## **Obec Radenín, 391 20 Radenín čp. 61**

K č. j. MMR-25750/2026-81

**Připomínky obce Radenín, IČO: 00252735, sídlem Radenín 61, 391 20 Radenín k návrhu Změny č. 2 Územního rozvojového plánu, k Vyhodnocení vlivů návrhu změny č. 2 Územního rozvojového plánu na udržitelný rozvoj území a návrhům jednotlivých územních opatření k akceleračním oblastem vymezeným v návrhu změny č. 2 Územního rozvojového plánu, a to v rozsahu vymezení akceleračních oblastí (AOV)48 Chrbonín a AOV49 Křeč.**

Níže přiložená mapka zobrazuje místa s trvale obydlenými objekty ve vztahu k návrhu vymezení AOV48 Chrbonín a AOV49 Křeč s vyznačením vzdálenosti 900 metrů od těchto trvale obydlených objektů.

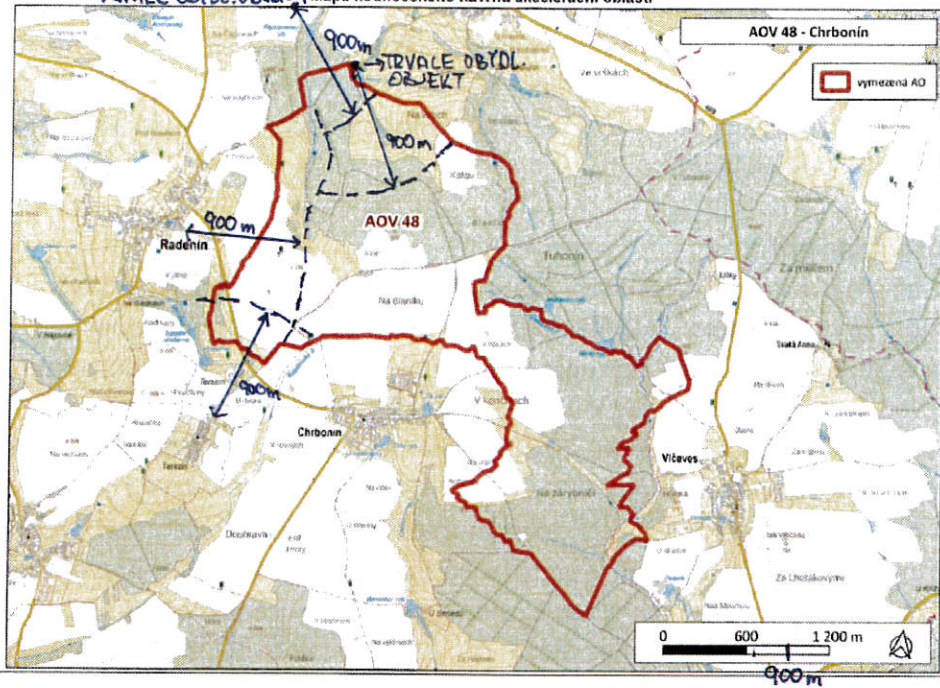
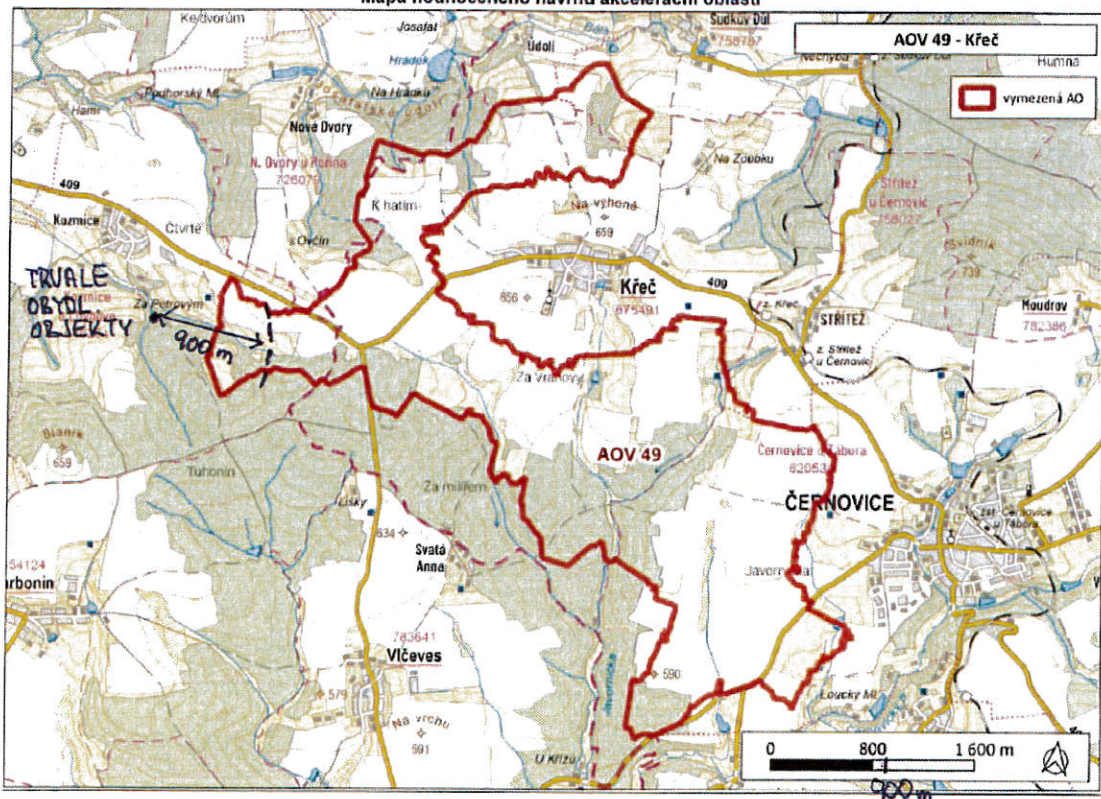
Obec Radenín vznáší připomínku k vymezení hranice AOV48 Chrbonín, která vede přímo vedle trvale obydleného objektu ev. č. 40 v k.ú. Kozmice u Chýnova a cca 450 m od čtyř trvale obydlených objektů (č.p. 24, 27, 29 a ev. č. 2) v k.ú. Hroby, což je v rozporu se zásadami, uvedenými pro vymezení hranice akceleračních oblastí od obydlených objektů 500 m. V případě povolení AOV48 požaduje úpravu na vzdálenost nejméně 900 m od nejbližšího trvale obydleného objektu.

Z hlediska vzdálenosti hranice AOV48 Chrbonín od obydlených objektů je dle názoru zastupitelstva obce zcela nepřijatelné **stavět VTE blíže než 900 metrů od zástavby** (viz příložené mapky). Navrhovaná AOV48 Chrbonín má přitom hranici vedenou přímo vedle trvale obydleného rekreačního objektu ev. č. 40 v k.ú. Kozmice u Chýnova, a cca 450 m od samot Sedlečko (3 trvale obydlené rodinné domy č.p. 24, 27 a 29 a 1 trvale obydlený rekreační objekt č.e. 2) v k.ú. Hroby, což je v naprostém rozporu s konstatováním, že hranice jsou obecně min. 500 m od zástavby. Přestože objekt e.č. 40 v k.ú. Kozmice u Chýnova je rekreační, je trvale obývaný již více jak 20 let a jeho majitel má právo na ochranu obydlí. Způsob a druh hlukového zatížení okolního prostoru VTE jsou velmi málo prozkoumané, hygienické limity jsou stavěny na zatížení člověka hlukem z dopravy či průmyslových areálů a nejsou v ČR přizpůsobeny a ověřeny na provoz VTE. Tudíž hranice bližší než výše uvedených 900m nemůže v tomto pohledu argumentačně vůči veřejnosti obstát.

Přiložená mapka zobrazuje umístění vodních zdrojů ve vztahu k návrhu vymezení AOV48 Chrbonín. Příslušná rozhodnutí o ochranných pásmech jsou v příloze připomínek.

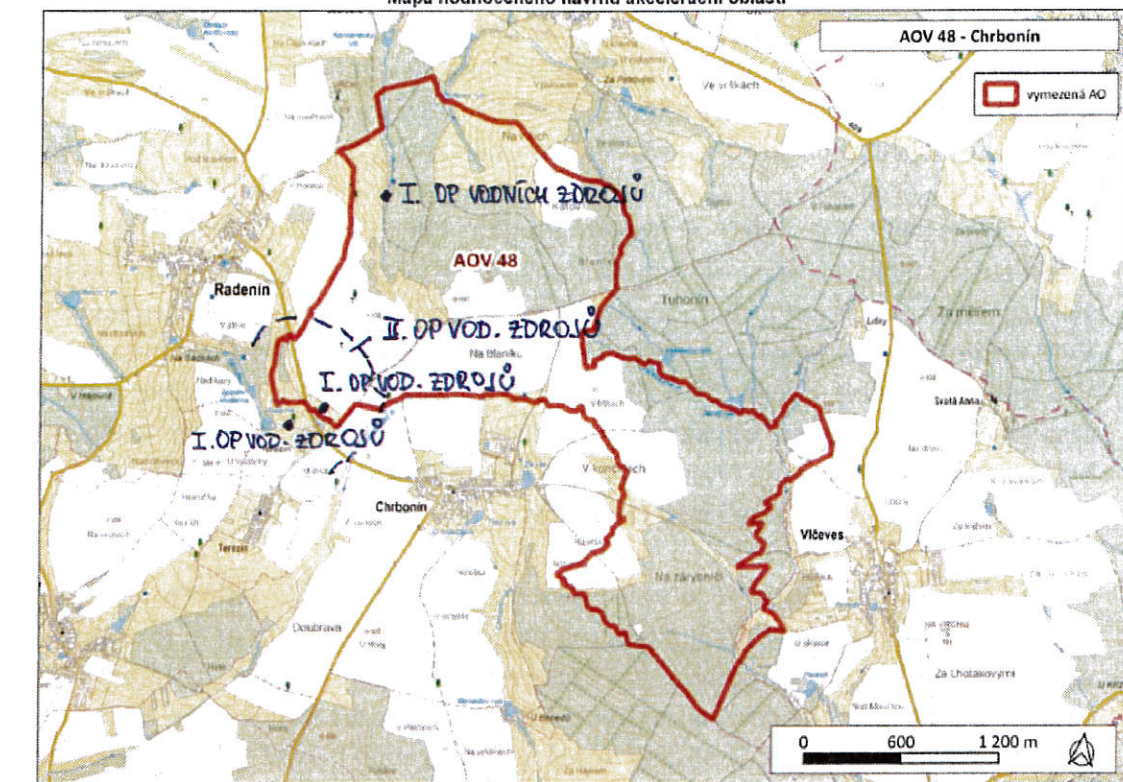
Obec Radenín vznáší připomínku k vymezení hranice AOV48 Chrbonín z důvodu nesouhlasu s hodnocením dopadů SEA v oblasti ochrany pro obec nenahraditelných zdrojů pitné vody, protože zahrnuje mimo jiné i I. a II. ochranné pásmo zdrojů veřejných vodovodů. Obec požaduje, zrušení AOV48, nebo vymezení mimo ochranná pásma vodních zdrojů v případě povolení AOV48.

Připomínka směřuje k výroku hodnocení SEA, bod „Povrchové a podzemní vody“, kde je konstatováno, že se v území AOV48 nenacházejí ochranná pásma vodních zdrojů. Navrhovaná AOV48 prokazatelně zahrnuje vyhlášenou II. vnitřní a vnější zónu ochranného pásma (OP) vodních zdrojů pro osady Radenín a Terezín (vyhlášeno rozhodnutím č.j. Vod. vl. 1004/90-No z 4. 6. 1990 a č.j. Vod. vl. 1025/90-No z 8. 6. 1990– viz příloha) a I. zónu OP vodních zdrojů vodovodu (vyhlášeno OOP č. j. METAB 37325/2022/OŽP/VFř z 15. 6. 2022 – viz příloha) pro osady Hroby a Nuzbely s prodloužením do objektů v Lažanech. Výstavba a provoz VTE může mít vliv jak na kvalitu vody (znečištění během výstavby i provozu ropnými produkty), tak i na její množství vzhledem ke sklonu pozemků k těmto zdrojům. Zdroje vody jsou mělké šachtové studny (hloubka do 4 m), které mohou být hlubokými základy a případnými vibracemi základů VTE významně ovlivněny. SEA se vůbec nezabývá touto otázkou a obec proto považuje hodnocení v této věci za výrazně nedostatečné.

Navrhované územní opatření se zabývá v oblasti hydrologie pouze mokřady a zdroje vody pro místní obyvatelstvo vůbec nezmiňuje. **Obec zásadně nesouhlasí s tím, že případná výstavba nebude mít negativní vliv na zdroje vody (statisticky nepravděpodobný či zanedbatelný vliv dle SEA) pro 4 osady (cca 400 trvale žijících osob a cca 50 rekreačních objektů), pro které jsou to jediné zdroje a nelze je nahradit. Jejich poškození může způsobit obci milionové náklady na přivedení vody z oblasti Tábora (cca 20 km délka trasy).**

Přiložená mapka ukazuje významnou obzorovou linii ve vztahu k návrhu vymezení AOV48 Chrbonín a vyhlídková místa, včetně vedení Kočín-Mírovka.

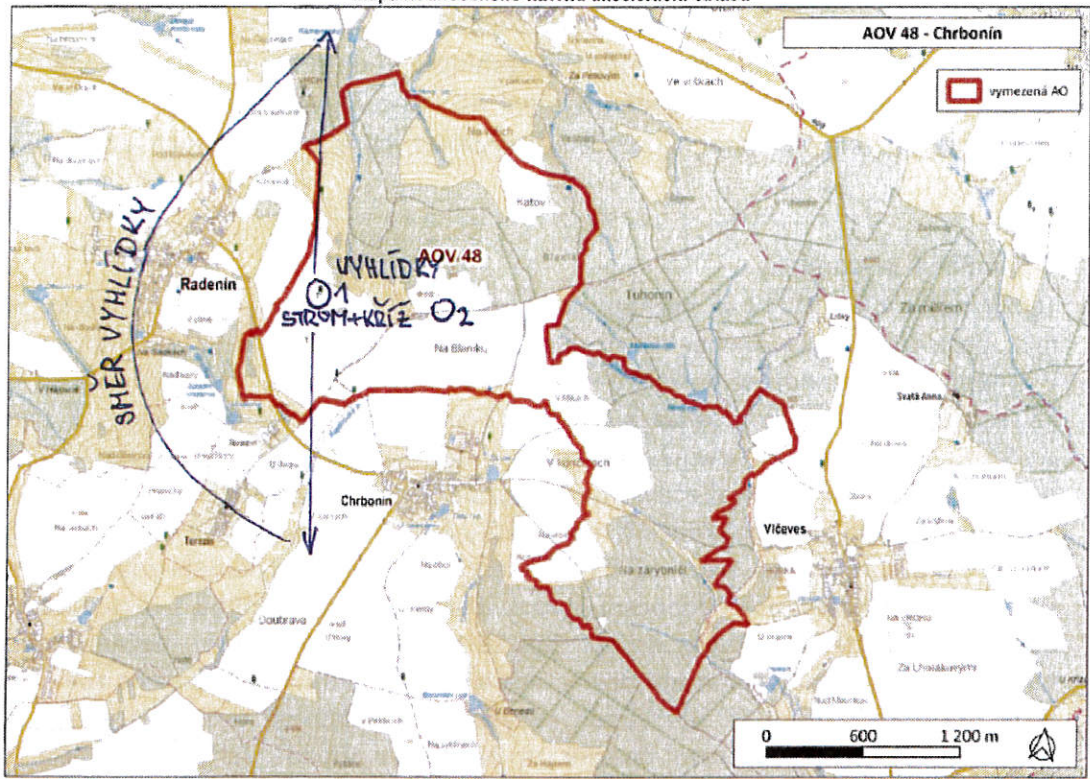
Obec Radenín vznáší připomínku k hodnocení SEA na dopad výstavby VTE v AOV48 Chrbonín na krajinný ráz z důvodu naprosté absence hodnocení dopadu výstavby na vlastní sídla v okolí AOV48. Je zcela opominutý kumulativní vliv VTE na krajinný ráz s vedením VVN Kočín-Mírovka přes AOV 48. Obec proto nesouhlasí ani s hodnocením SEA na krajinný ráz ze střední a vzdálené oblasti viditelnosti. Požaduje v případě schválení AOV48 doplnění podmínek územního opatření o povinnost vyhodnocení dopadu navrhovaných staveb na krajinný ráz u každého jednotlivého záměru ve vztahu k místu, tj. na sousední obce dle obecně uznávané metodiky a nové hodnocení ze střední a vzdálené oblasti viditelnosti.

AO48 se na území obce Radenín nachází z podstatné části nad obcí Radenín na otevřeném svahu zemědělské půdy, jehož dominantou je **soliterní strom (bříza) s křížkem a nedaleko stojící kaplička „Boží muka“**, jež **zaznamenává i mapa 1:10000 jako výraznou krajinnou dominantu** (v mapě označená jako vyhlídka 1). Uvedené krajinné prvky jsou zdaleka viditelné z území okresu Tábor a velké části dalších území a navazujících sídel a tvoří výraznější a dominantnější krajinný bod, než zalesněný vrch Choustník s hradem, který se ztrácí v lesním porostu (viz i přiložená fotka z místa směrem na západ). Z pole „Na Blaníku“ (vyhlídkové místo v mapě označené jako 2) jsou viditelné vrcholy Šumavy (Boubín, Bobík, Libín, Javor a další), Blanského lesa (Kleť) či Novohradských hor. Uvedená vyhlídková místa jsou předmětem častých návštěv nejen občanů obce, ale i řady turistů a cyklistů, kteří se sem vydávají i přes zaseté polnosti (řádově stovky lidí ročně). **Tomuto místu se vyhnulo i vedení VVN Kočín-Mírovka, jehož kumulativní vliv hodnocení krajinného rázu zcela opominulo. VTE budou viditelné z velké části Jihočeského kraje a části kraje Středočeského a zcela zásadně změni charakter oblíbených vyhlídkových míst v obci Radenín. Zcela nelogicky byly opomenuty uvedené významné krajinné dominanty nad Radenínem a řeší se víceméně „v lese neviditelný“ hrad Choustník.**

**V okolí Blaníku mají být VTE o výšce 250 m (AOV Chrbonín), zatímco blízká sousední lokalita u obce Křeč (AOV Křeč), která má nadmořskou výšku 600 m n. m. má výšku VTE omezenou na 200 m** (viz odůvodnění územního opatření v bodě 3.1.). Tato podmínka je zcela nelogická jak s ohledem na zajištění leteckého provozu, tak i ochrany krajinného rázu. Odvolávat se zde na hrad Choustník je nelogický argument, když blíže k Choustníku a na vyšším bodě jsou navrženy elektrárny vyšší a dále od něho a v nižší nadmořské výšce o cca 50 metrů jsou VTE omezené výškou 200 m. **Obec proto požaduje snížit max. výšku v horní úvrati VTE na max. 200 m, pokud nebude vyhověno námitce a AOV48 na území obce Radenín zrušena.** Hodnocení krajinného rázu v SEA se zabývá pouze hodnocením ze střední a větší vzdálenosti viditelnosti (5 – 15 km) a to nedostatečně (jak vyplývá z mapy a fotek) a vyhýbá se navíc jakémukoliv popisu vlivu staveb VTE na místo, tj. vlastní okolní vesnice, což z hlediska hodnocení krajinného rázu považujeme za zásadní chybu.

Přiložená mapka vyobrazuje umístění hnízdiště orla mořského ve vztahu k návrhu vymezení AOV48 Chrbonín.

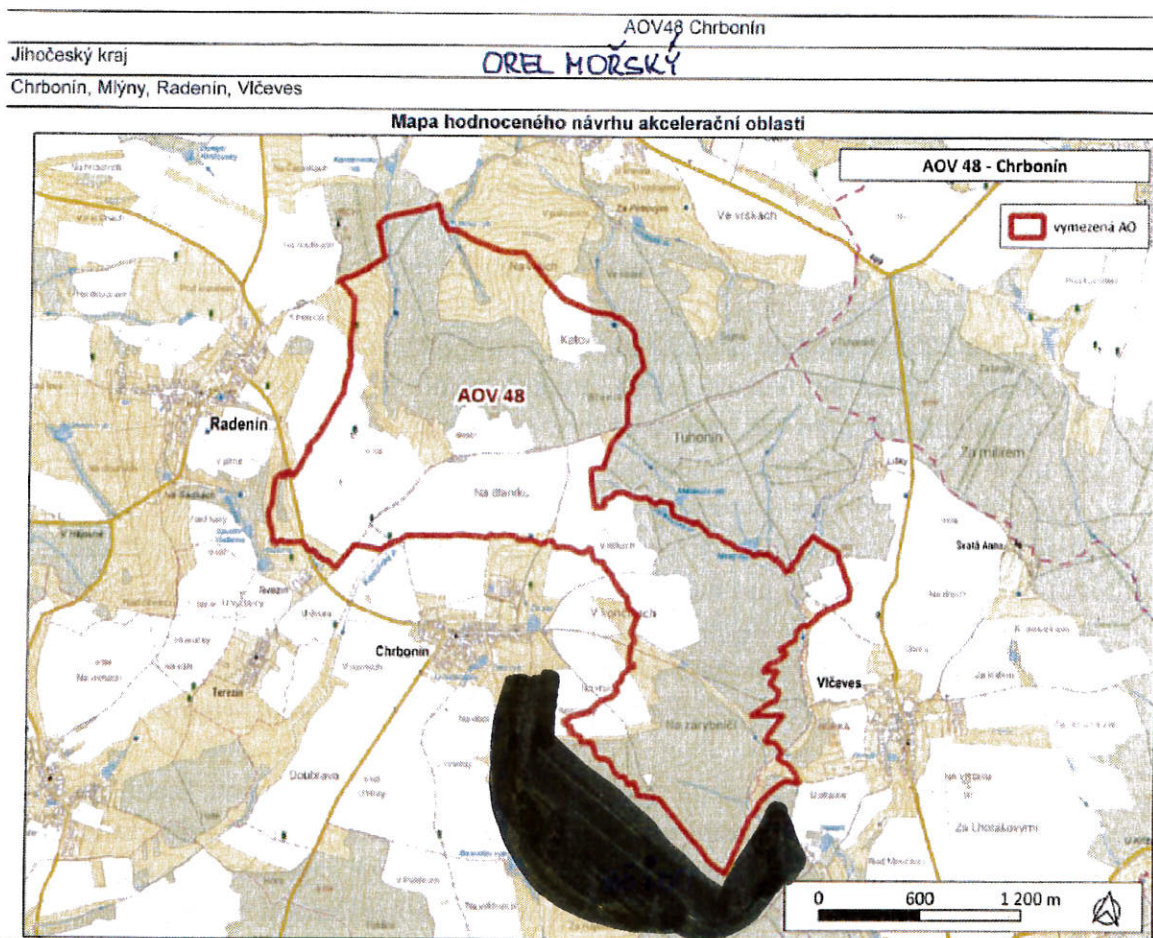
Obec Radenín vznáší připomínku k hodnocení SEA na dopady na zvláště chráněné druhy ptáků a netopýrů a na absenci vhodného technického opatření k omezení dopadu VTE na zvláště chráněné druhy. V případě povolení AOV48 a AOV49 požaduje provést skutečný biologický průzkum a návrh konkrétních technických a organizačních opatření k jejich ochraně.

Téměř na hranici AOV48 se nachází aktivní hnízdiště orla mořského (*Haliaeetus albicilla*), min. poslední 4 roky pravidelně obsazované (letos 2 mláďata) – viz přiložená mapka. V daném území pravidelně desetiletí hnízdí sýc rousný (*Aegolius funereus*), kulíšek nejmenší (*Glaucidium passerinum*), krkavec velký (*Corvus corax*), ořešník kropenatý (*Nucifraga caryocatactes*), krutihlav obecný (*Jynx toquilla*) a další zvláště chráněné druhy (prokazatelně dosud jestřáb lesní, tuhák obecný, moták pochop, lejsek šedý, bramborníček hnědý, skřivan lesní, holub doupňák, nepravidelně moták lužní a pilich šedý – ten již pouze jako zimující). Terénní průzkum v době srpen až říjen v jednom roce logicky nemohl zdaleka postihnout všechny druhy. Biologické hodnocení je zpravidla prováděno po dobu 1 roku, nebo min. po dobu sezóny výskytu cílových druhů. **SEA se tak možná záměrně, možná z nedostatku informací, nevyrovnala se všemi druhy, které se v oblasti nachází a navíc zde konstatuje druh (hýl rudý), který se zde vůbec nevyskytuje. Evidentně tedy je zřejmé, že došlo k chybám. Považujeme proto obecně za žádoucí v případě schválení AOV48 provést hodnocení EIA, které skutečně prověří výskyt druhů na daném území a navrhne vhodná technická opatření podle zjištěných druhů.**
